**Avis de la Mission régionale d'autorité environnementale  
de la région Nouvelle-Aquitaine  
sur le projet centrale photovoltaïque au sol de 10,3 ha  
sur la commune du Temple-sur-Lot (47)**

n°MRAe 2019APNA33

dossier P-2018-7584

**Localisation du projet :** Commune de Le Temple-sur-Lot  
**Maître(s) d'ouvrage(s) :** Société RES  
**Avis émis à la demande de l'Autorité décisionnaire :** Préfète du Lot-et-Garonne  
**En date du :** 19 décembre 2019  
**Dans le cadre de la procédure d'autorisation :** Permis de construire  
L'Agence régionale de santé et le Préfet de département au titre de ses attributions dans le domaine de l'environnement ayant été consultés.

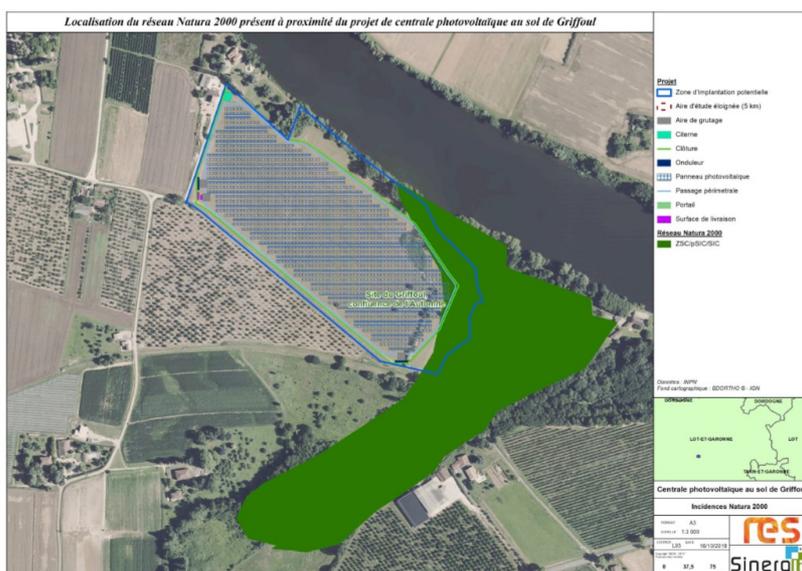
Le tracé et l'évaluation environnementale du raccordement au réseau ne sont pas présentés. L'analyse des impacts associés et la recherche de mesures d'évitement, de réduction, voire de compensation ne sont donc pas réalisées, alors que les incidences des travaux liés au raccordement électrique sur l'environnement sont indissociables du fonctionnement du projet.

Les analyses du raccordement au réseau et des conditions de distribution de l'énergie, tant de la centrale que de la perspective d'un développement important de l'énergie photovoltaïque sur le territoire d'accueil ne figurent ainsi pas dans le dossier.

***L'absence d'analyse de cet élément fonctionnel du projet et des effets cumulés avec d'autres projets ne permet pas de conclure à une prise en compte suffisante de l'environnement dans l'étude présentée sur ce thème.***
